PARC EOLIEN OISE 1

INDEX – REPONSE A LA DEMANDE DE COMPLEMENTS

Projet éolien du Bel-Hérault

Janvier 2021

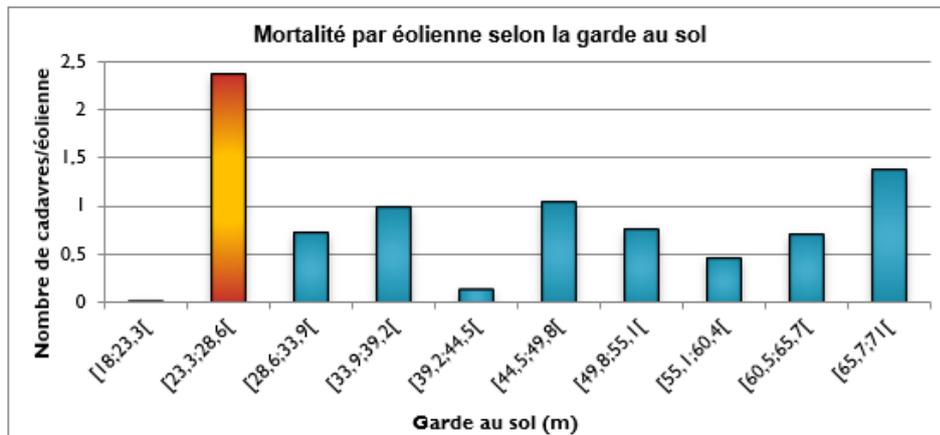
D'autre part, il est mentionné qu'il y a aggravation de la mortalité pour une garde au sol inférieure à 30 m, Aussi, le modèle avec la garde au sol de 17,5 m n'a pas été retenu, mais le modèle retenu a une garde au sol de 23 m et les études ont été faites en prenant une garde au sol de 35 m. Il convient donc de revoir le choix du modèle de machine et à le préciser, la garde au sol devant être au minimum de 30 m, et de remettre à jour les données de l'étude, le cas échéant.

La société PARC EOLIEN OISE 1 a fait le choix de revoir en profondeur le choix des modèles de turbines pour cette réponse aux compléments. Voici la liste finale :

- E1 : Vestas V100, Vensys VS100, Enercon E103, Leitwind LTW101 [hauteur maximale : 137 m bout de pale]
- E2 à E6 : Vestas V110, Vensys VS100, Enercon E103, Leitwind LTW 101 [hauteur maximale : 140 m bout de pale]

La garde au sol la plus basse est celle de la Leitwind LTW101. La société Ecosphère a apporté une note (parties 5.1.1 page 116 et partie 5.1.2 page 124 de l'étude écologique) au sujet de cette garde au sol, qui est copiée ci-dessous.

Il est important de préciser que la garde au sol est de 29,5 mais qu'un talus de 0,5 m sera mis en œuvre afin de respecter une garde au sol minimale de 30 m. Précisons néanmoins qu'une éolienne ayant une GS de 29,5 m ne sera pas plus mortifère qu'une éolienne ayant une GS de 30 m ou plus.
